监理通知单

工程名称：飞荣达科技（江苏）有限公司 4.78MW 分布式光伏发电项目（一期）

编号：ZHJL-FRD-TZD-002

内容：关于现场材料及吊装安全相关事宜

附页

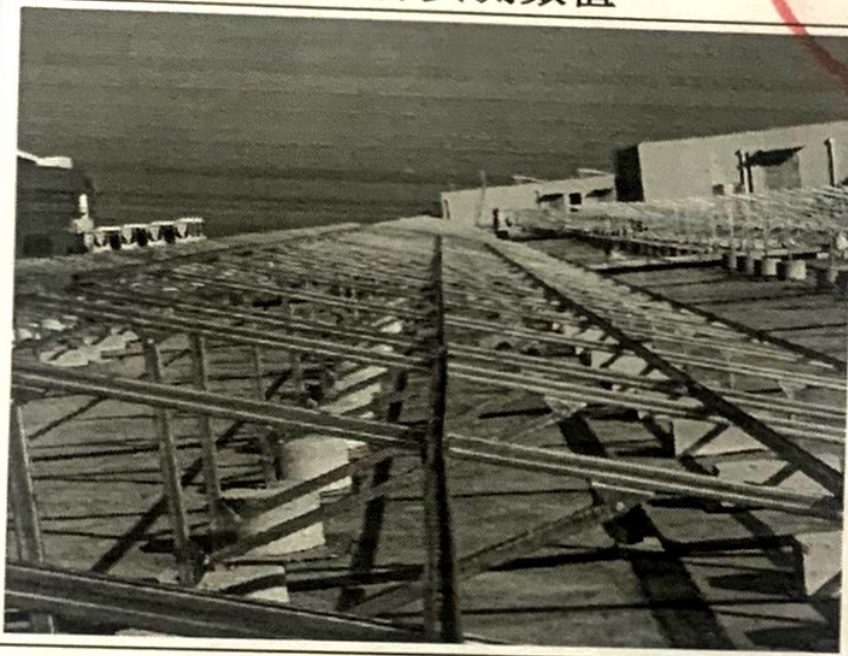
- 1、检测发现三角件存在镀锌层不符合规范要求，影响工程质量。
- 2、吊装水泥基础所用托盘为木质并且固定不牢固，存在严重安全隐患。
- 3、支架安装存在扭曲，不符合要求。上述问题照片详见附页

三角件实测数值

木质托盘并且水泥基础未牢固

支架安装扭曲

鉴于上述情况要求你单位对现场及时整改。1、要求将三角件进行返厂处理。2、要求更换铁质托盘并且固定水泥基础，杜绝安全隐患。3、要求对支架安装进行整改。根据上述所有问题更加为了项目能顺利开展，望你单位及时整改，待整改完成后报监理项目部检查验收合格后方可进入下道工序。如拒不整改我方将进行经济考核及下发工程暂停令处理。望贵单位重视！限两日内回复。
